MINA DE NASCE ÁGUA
AMPLIAÇÃO DA ÁREA DE EXPLORAÇÃO
- GUIA, ILHA E MATA MOURISCA . POMBAL -

ESTUDO DE IMPACTE AMBIENTAL
(PROCESSO DE AIA N.º 2970)
ADITAMENTO

Outubro de 2017

1 – INTRODUÇÃO

RECUPERAÇÃO PAISAGÍSTICA FINAL

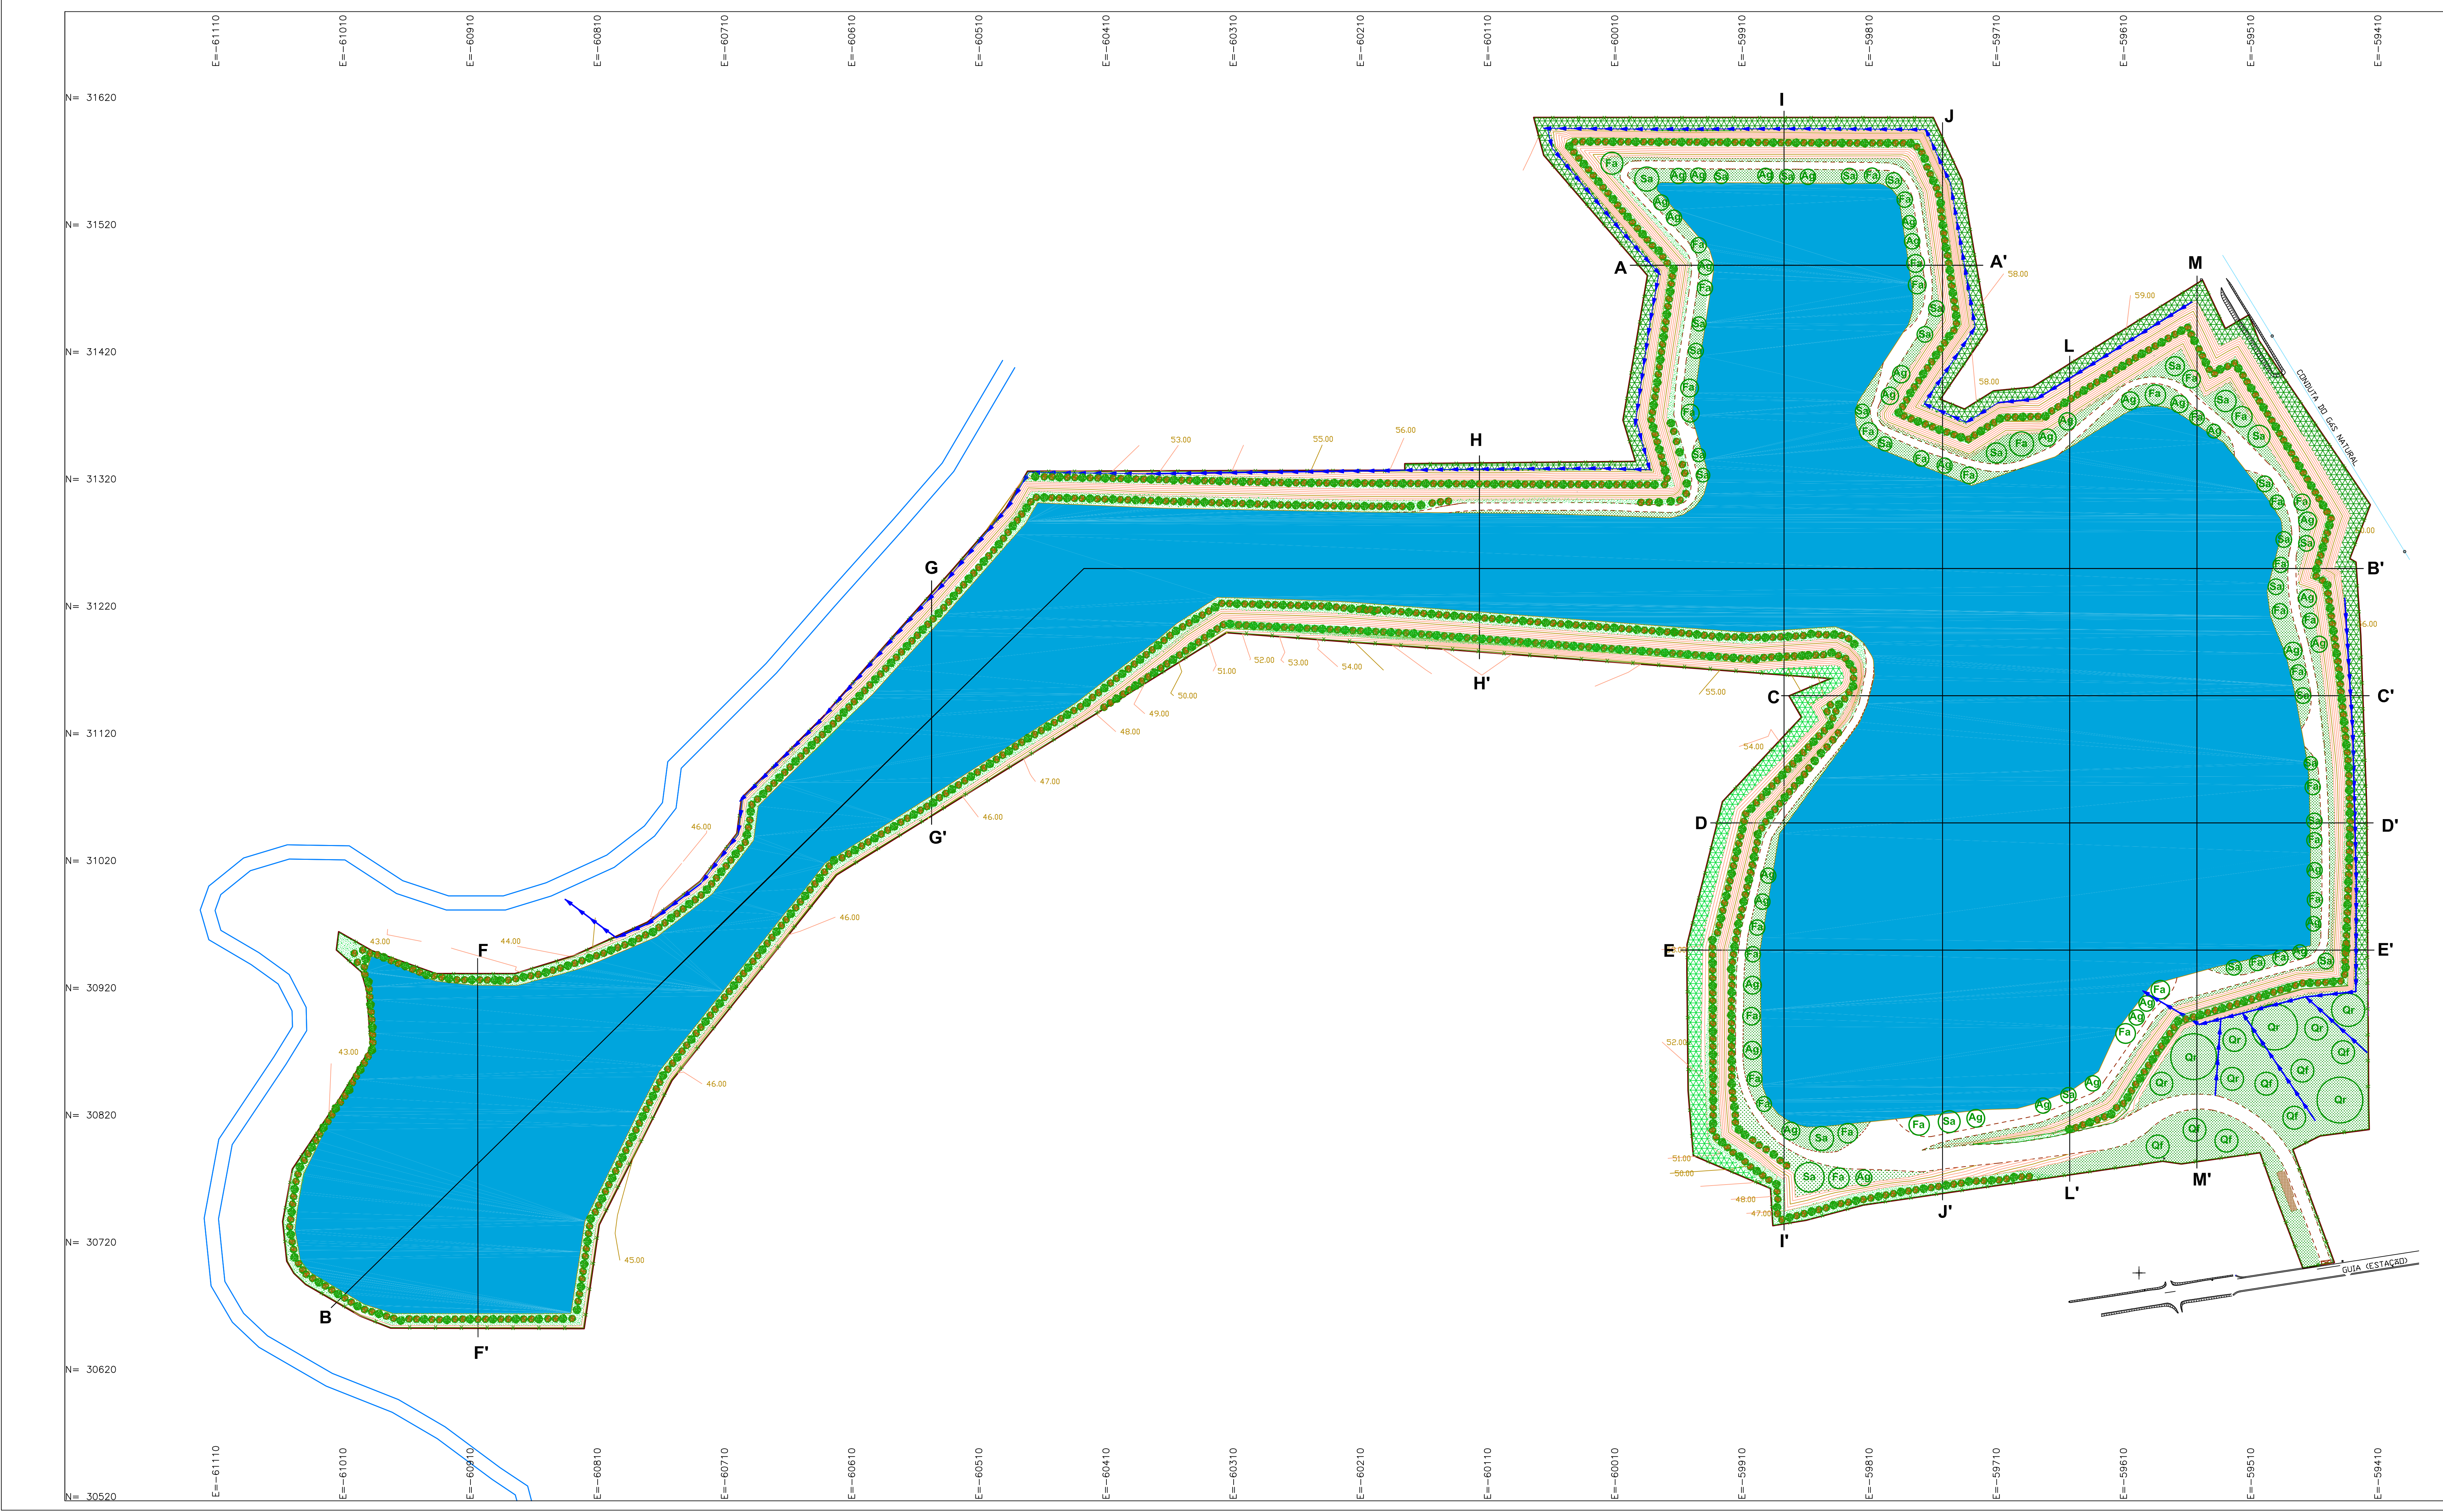
g. Apresentar o sistema de drenagem previsto no plano de recuperação paisagista e respetivas especificações referido no EIA.

k. Corrigir a peça desenhada do Plano Ambiental e de Recuperação Paisagística (PARP) de forma a poder-se visualizar as plantações propostas.

Conforme referido no Plano de Recuperação Paisagística (ponto B2, XIV.3.2 – Medidas a implementar durante a exploração (Fase II)), a rede de drenagem terá como principal função ordenar o escoamento das águas pluviais nas zonas envolventes da exploração, de modo a

Na peça desenhada “Recuperação Paisagística Final” do PRP, constante do Anexo III deste documento, está representada a implantação conceptual do sistema de drenagem.

DES.Nº SA_01_Adit	Data: Outubro de 2017
PT-TM06 – ETRS89 Coordenadas: Retangulares	Escala: 1/2000

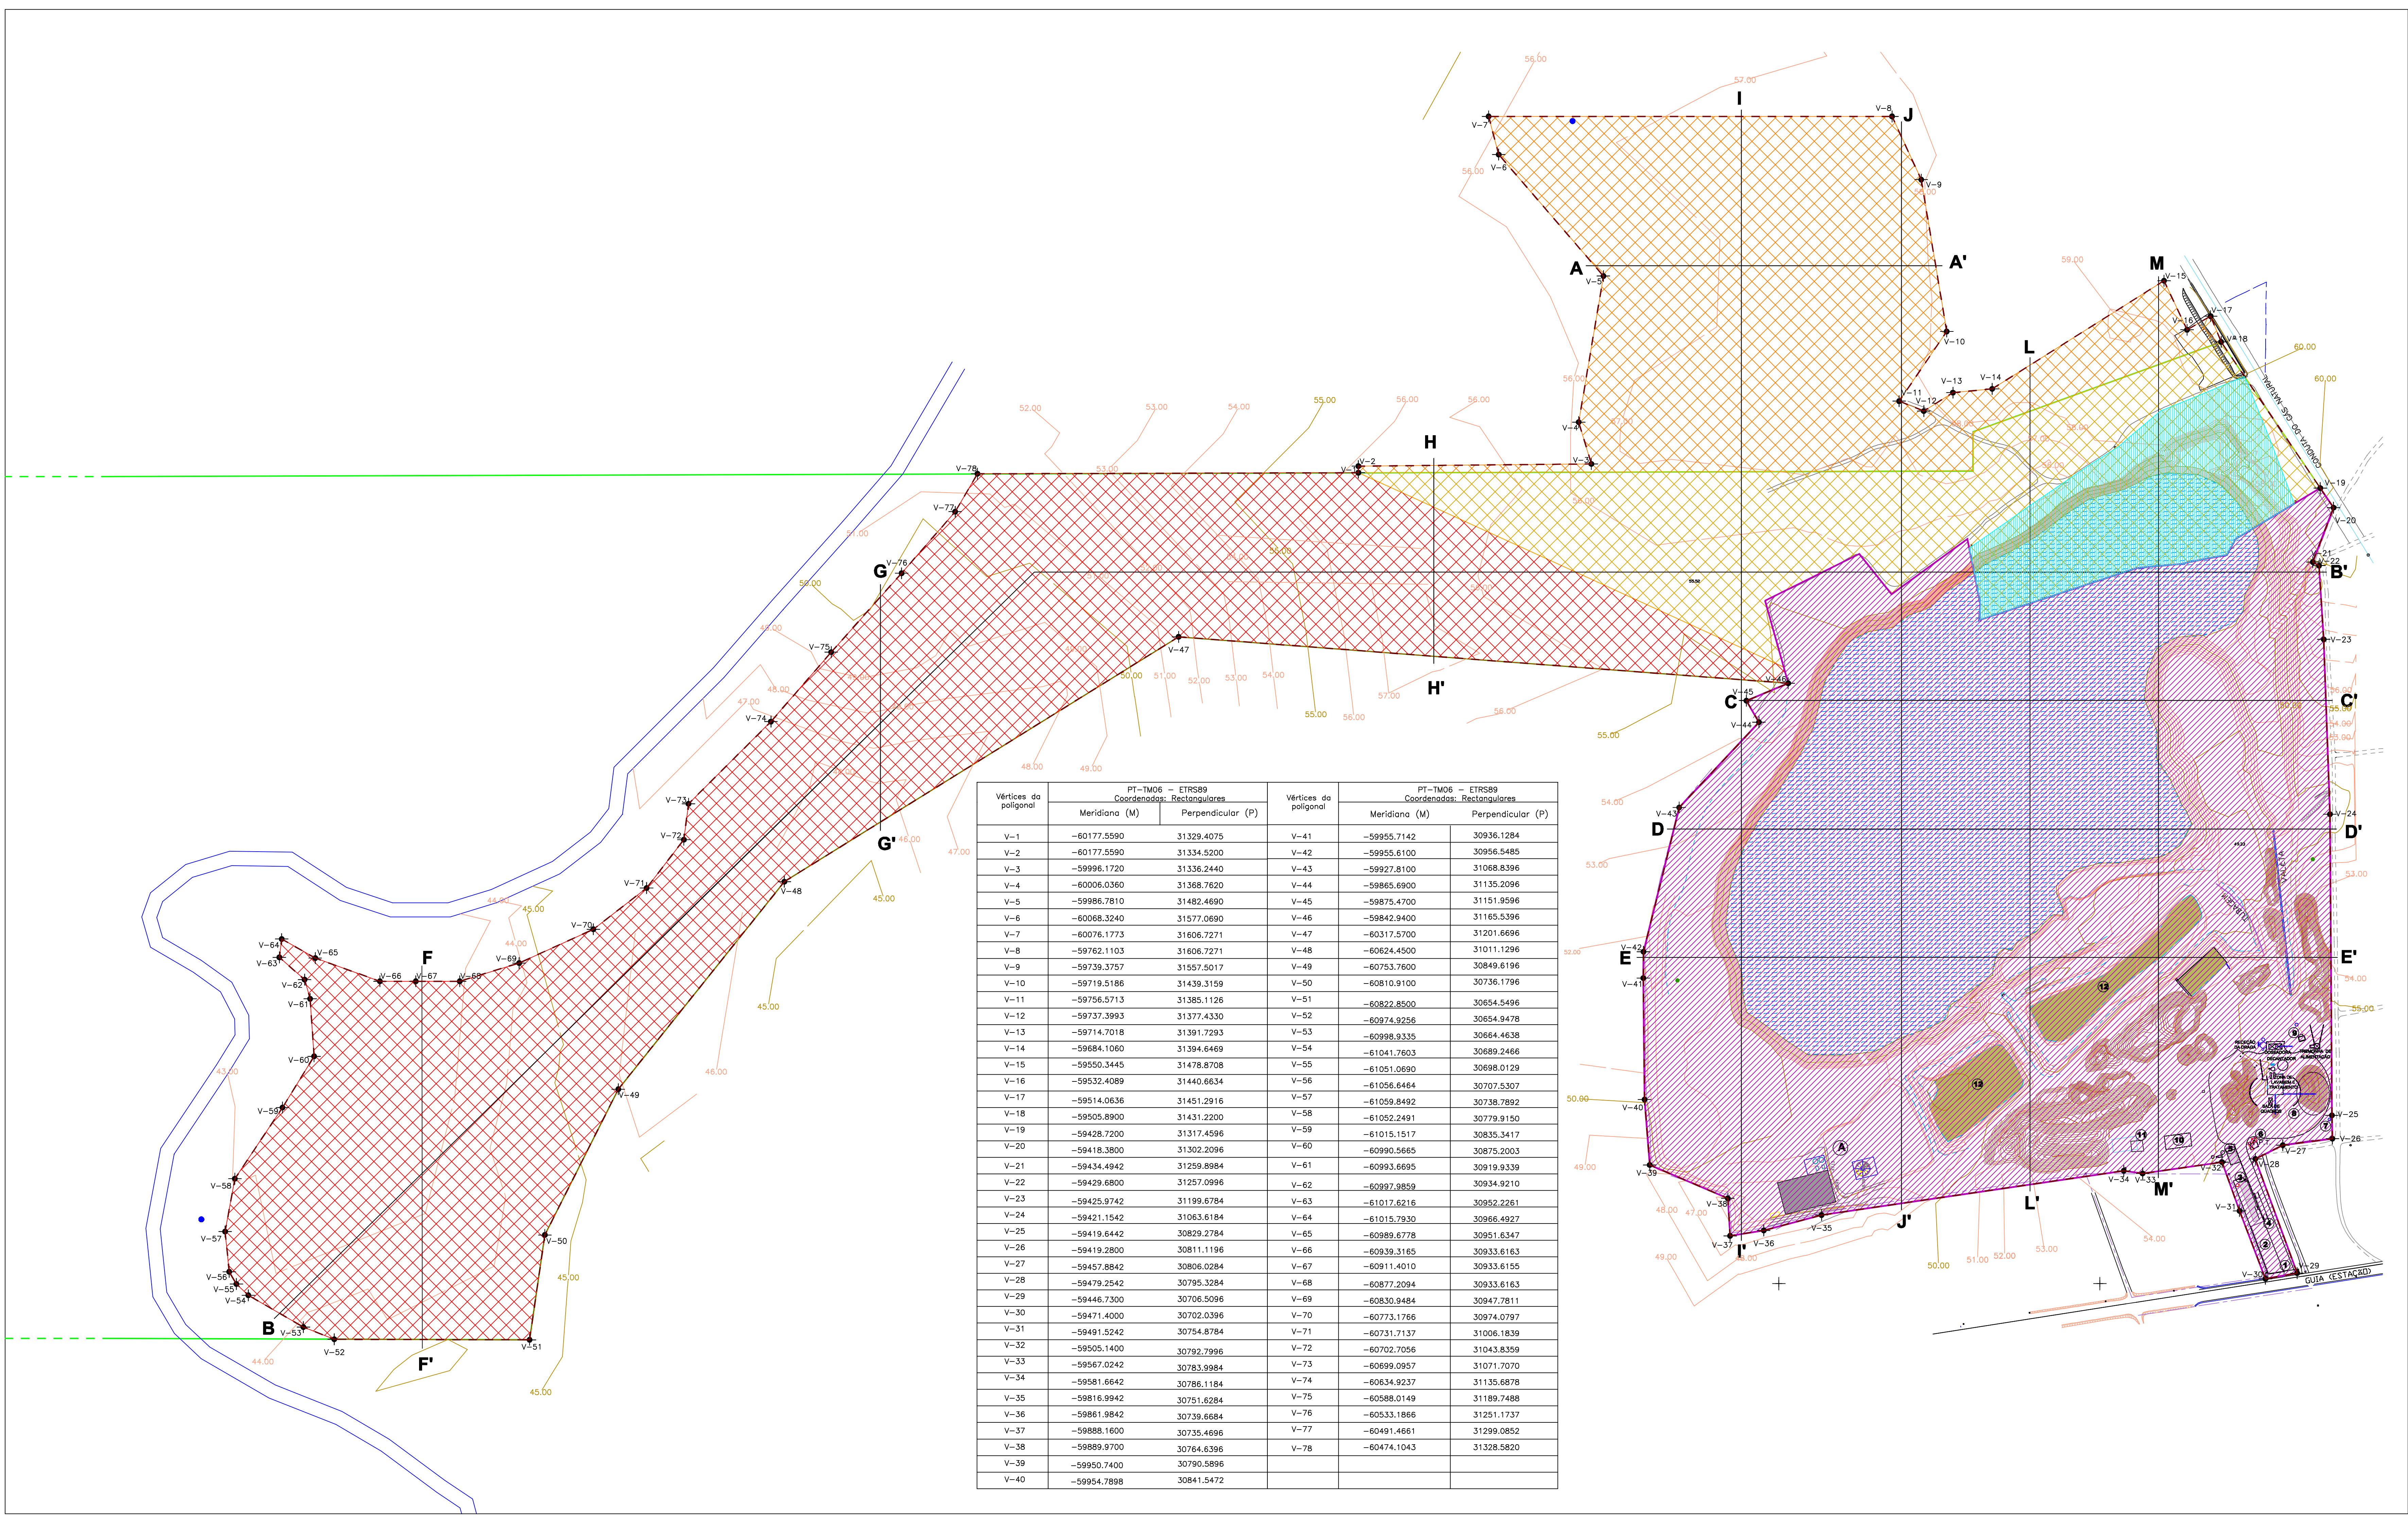
d. Localizar e caracterizar os dois piezómetros a instalar no âmbito do plano de monitorização dos Recursos Hídricos.

Está previsto instalar os dois piezómetros na periferia da área de exploração, um a Norte e outro a Oeste, em furos com 30 metros de profundidade, 140 mm de diâmetro, revestidos com tubo de PVC, cuja localização está representada na peça desenhada “Situação Atual” do Plano de Lavra, integrante do Anexo III deste documento.

No Anexo III é apresentada a peça desenhada “Situação Atual” do Plano de Lavra, com a representação da área da mina em exploração que excede a área licenciada (2,3 ha).
